Приложение 16

Схема соединения контроллера "САПСАН - 2.2" с топливораздаточными колонками “Нара - 28"16, “Нара - 29” с отсчетным устройством “ТОПАЗ - 106ЦМ”

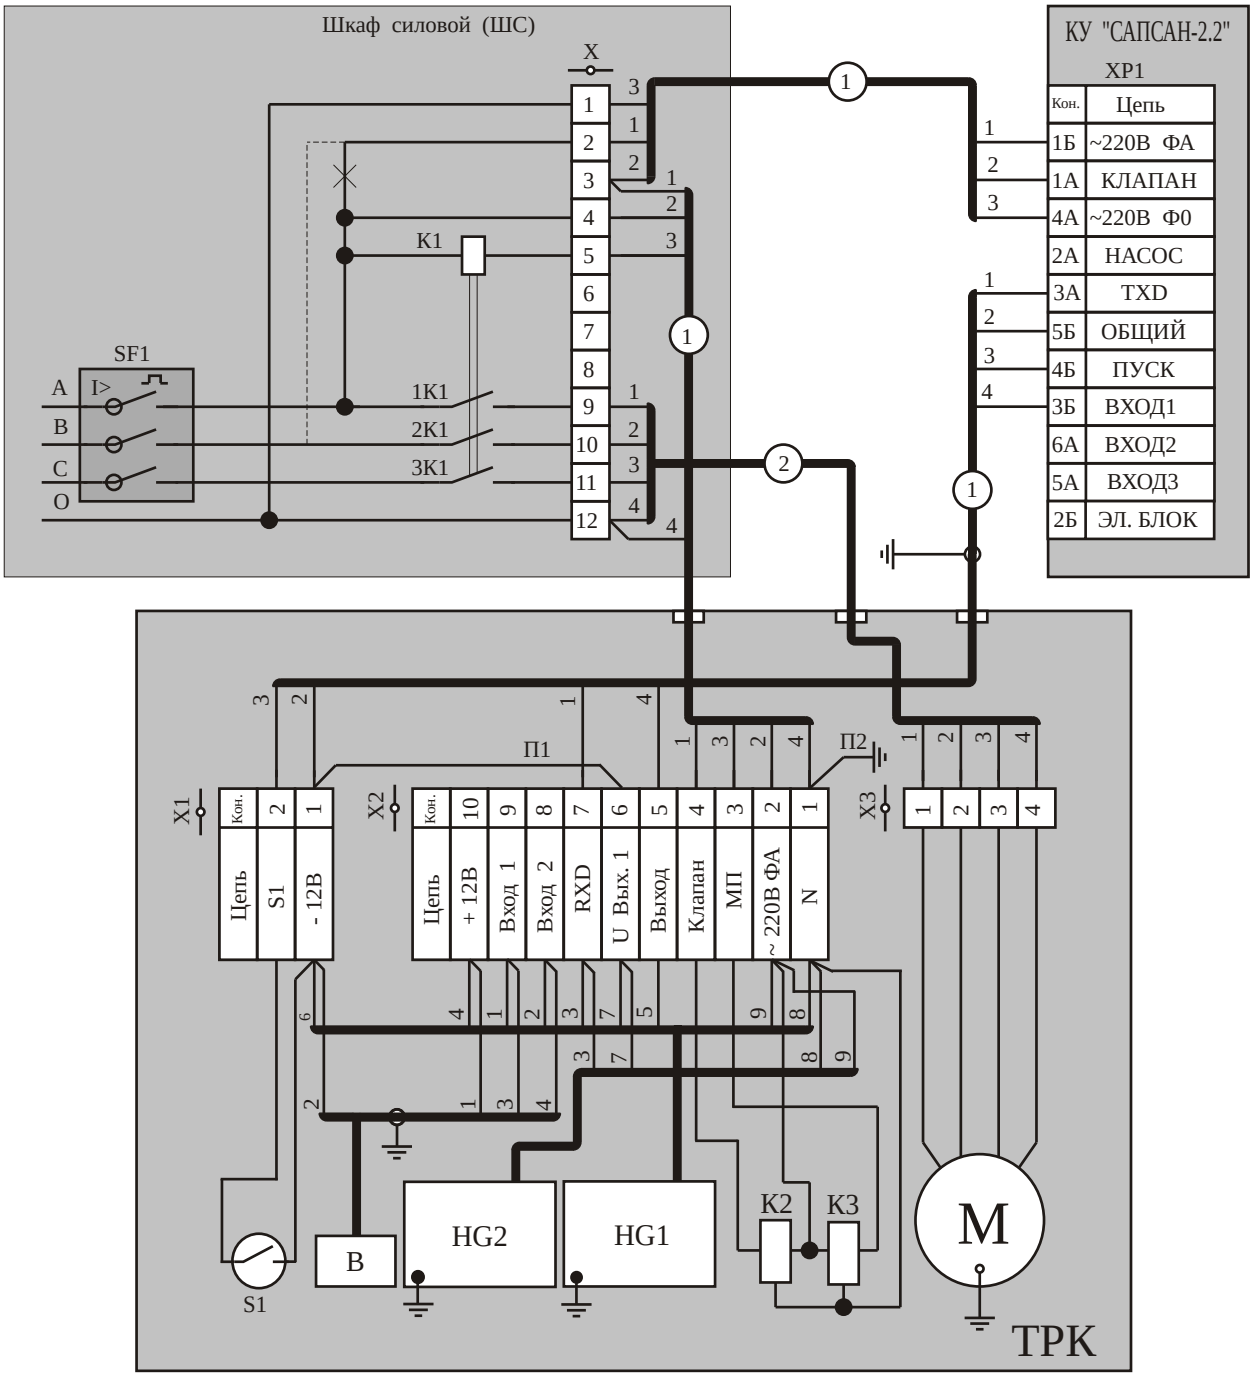
! ***Поменять местами в клемной коробке провода 5(оранжевый) и 6(зеленый), идущие от ОУ “ТОПАЗ-106ЦМ”!!!***

* При возникновении сбоев в работе контроллера управления рекомендуется произвести изменения в подключении контроллера. В силовом шкафу произвести разделение фаз питания контроллера и питания агрегатов колонки (клапана, магнитного пускателя), согласно приведенным изменениям схемы подключения.
